**Gemeinsame
Obere Luftfahrtbehörde
Berlin-Brandenburg**

Segelfluggelände Kammermark

Änderung, Anpassung und Neufassung der Genehmigung

Änderung, Anpassung und Neufassung der Genehmigung SFG Kammermark

Lageplan der Flugbetriebsflächen des
Segelfluggeländes Kammermark

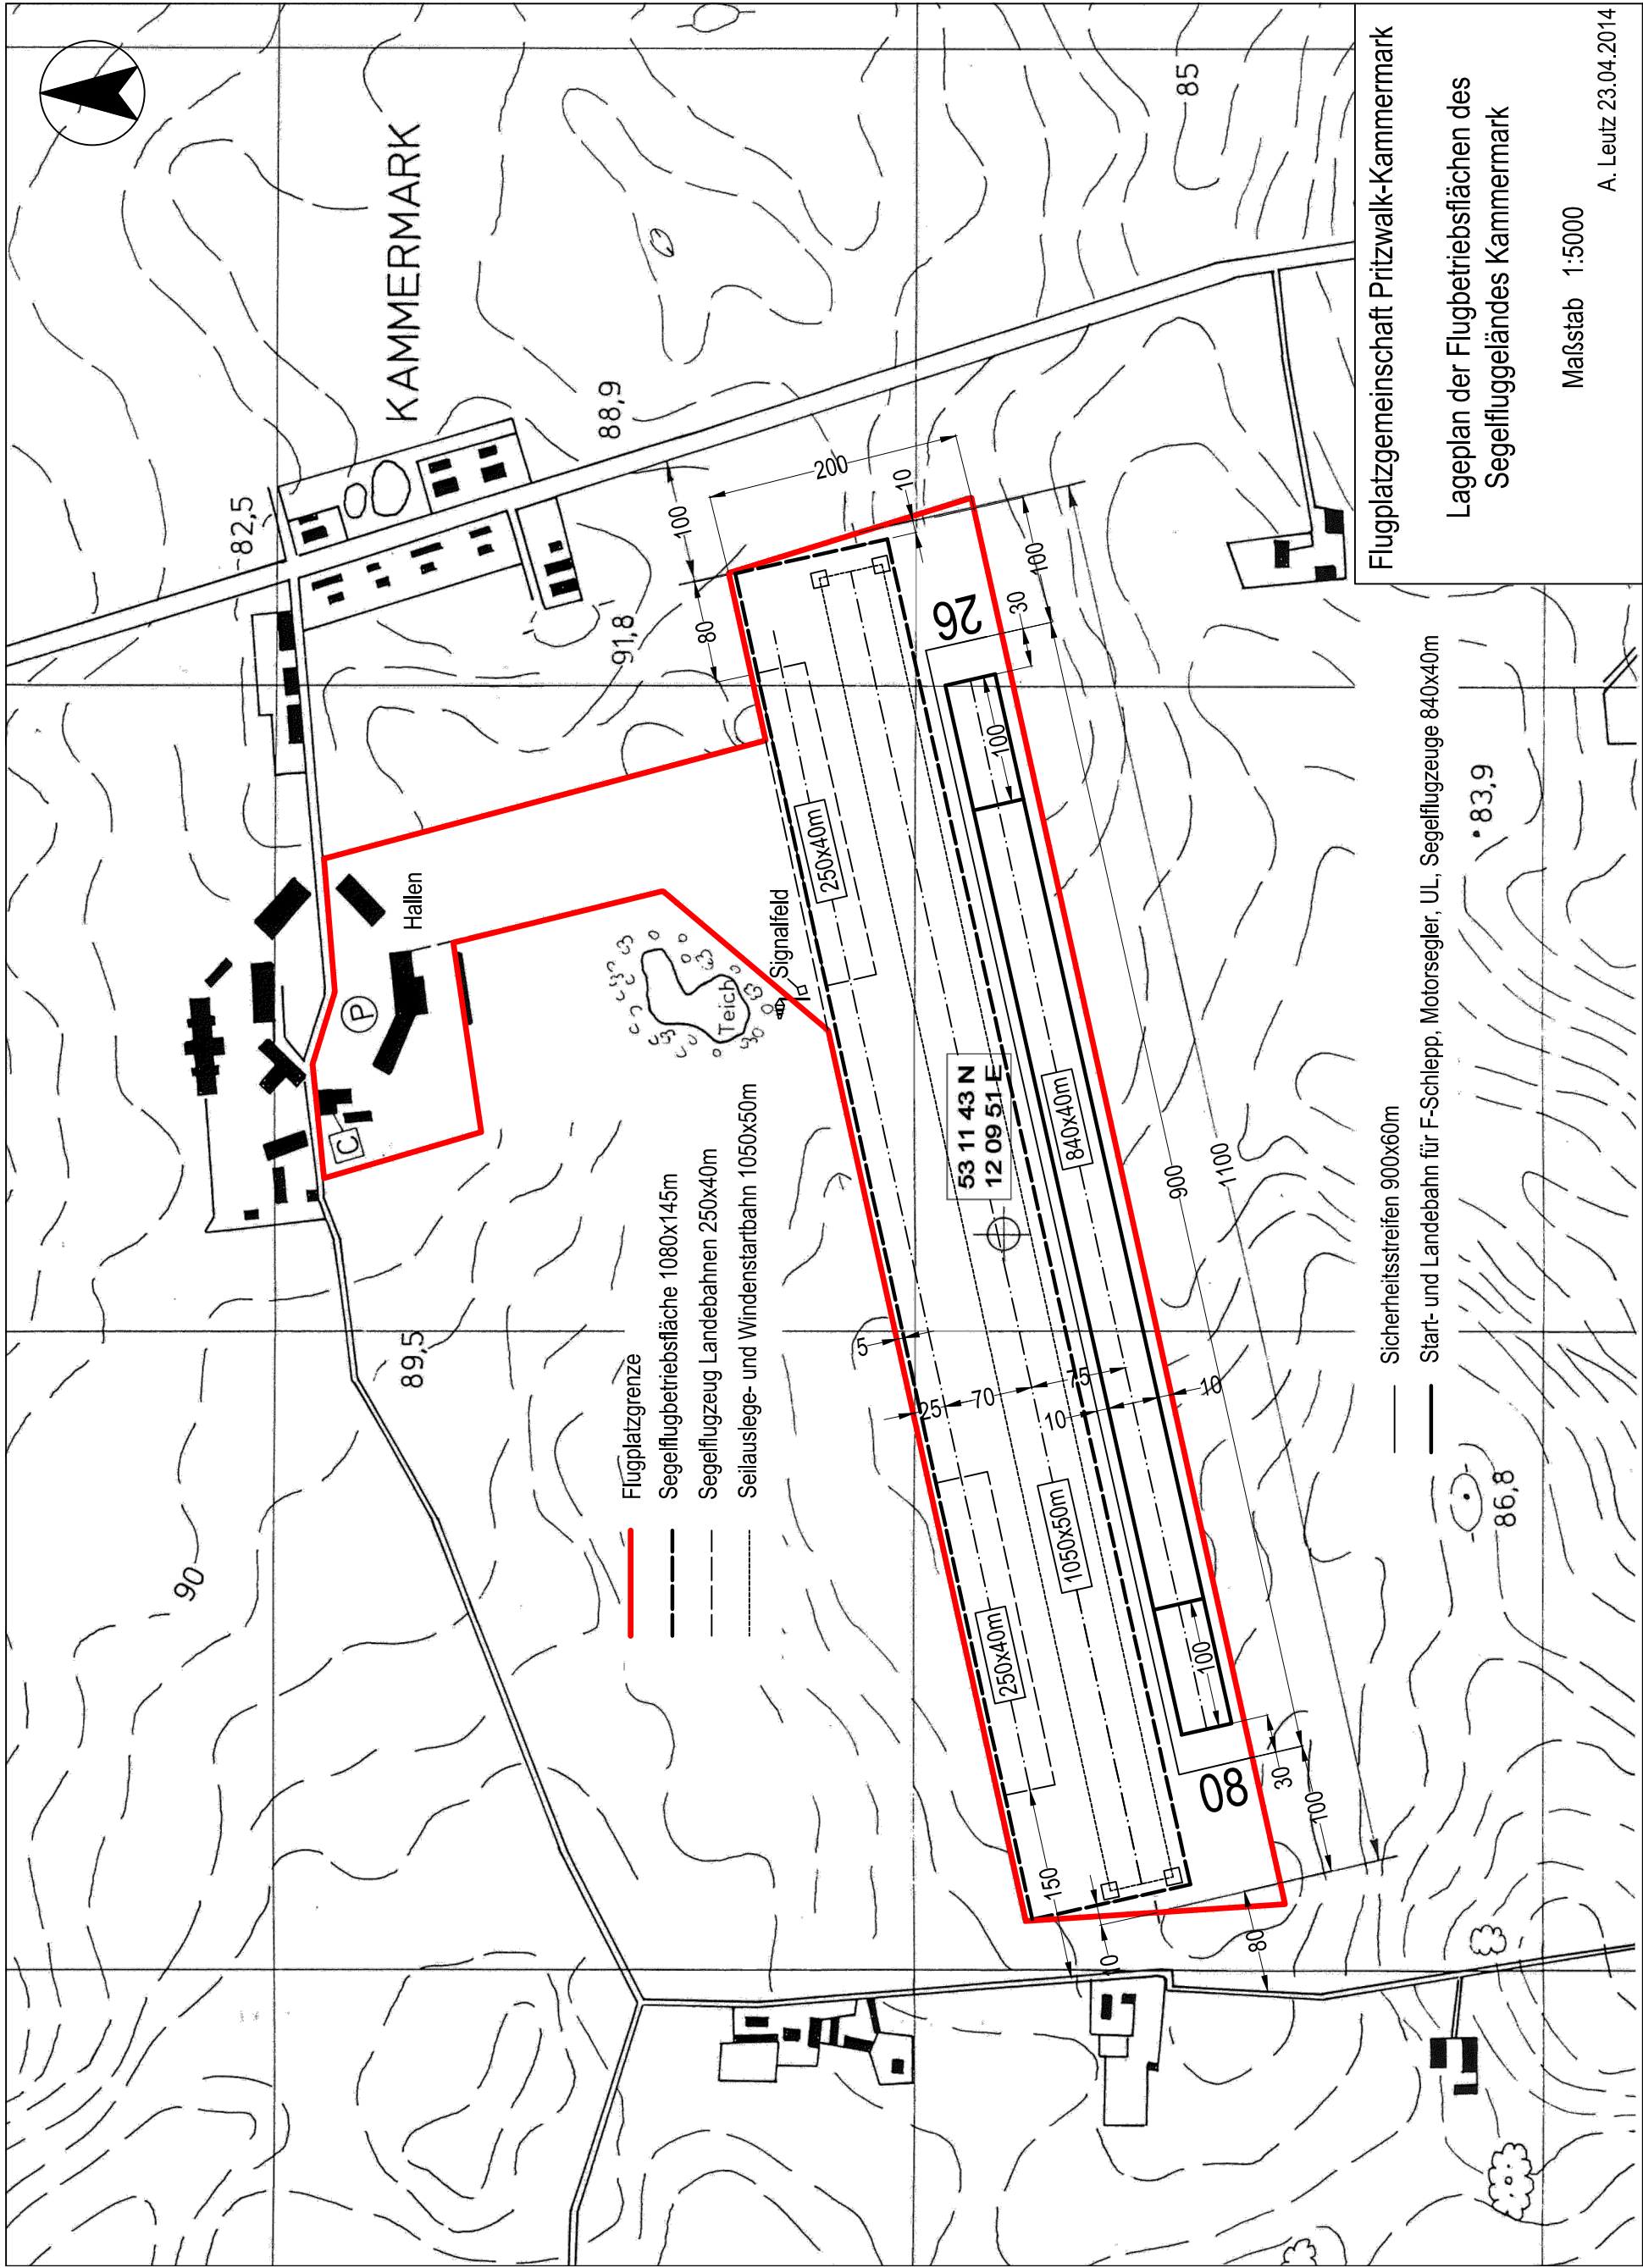
15. Für den Fall temporärer Einschränkungen der seitlichen Hindernisfreiheit des an den südlichen Sicherheitsstreifens der Start- und Landebahn (SLB) 08/26 angrenzenden Bereiches (seitliche Übergangsfläche 1:5) durch landwirtschaftliche Nutzungen, hat der Flugleiter den Flugbetrieb auf der SLB 08/26 zu untersagen. Vorherige Absprachen mit den Landwirten über den erforderlichen zeitlichen Umfang sollen getroffen werden.

Dennoch wurde die Deutsche Flugsicherung mbH (DFS) um gutachtliche Stellungnahme gebeten. Aus deren Schreiben vom 08.10.2013 ergaben sich keine grundsätzlichen Bedenken gegen das Vorhaben. Sie wies allerdings darauf hin, dass der die RWY (Start- und Landebahn) umgebende Sicherheitsstreifen im Süden unmittelbar auf der Flugplatzgrenze zu liegen scheint, so dass aus Ihrer Sicht die Hindernisfreiheit der seitlichen Übergangsfläche nicht uneingeschränkt sichergestellt werden könne. Auch wenn es sich nur um landwirtschaftliche Flächen handelt, so die DFS weiter, welche aber unmittelbar an das Flugplatzgelände heranreichen, sollte der notwendige Abstand sichergestellt sein.

Der Empfehlung konnte nicht in vollem Umfang gefolgt werden. Da die Flugplatzgemeinschaft Pritzwalk-Kammermark GbR keine Verfügungsbefugnis über die landwirtschaftlich genutzten Flächen außerhalb des Segelfluggeländes besitzt, kann die Hindernisfreiheit vorerst nur durch eine Auflage sichergestellt werden. Die (o.g.) Auflage Punkt 15. erscheint aus luftrechtlicher Sicht (Einstellung des Flugbetriebs im Falle vorübergehender Störungen in vorheriger Absprache mit den Landwirten) als ausreichend.
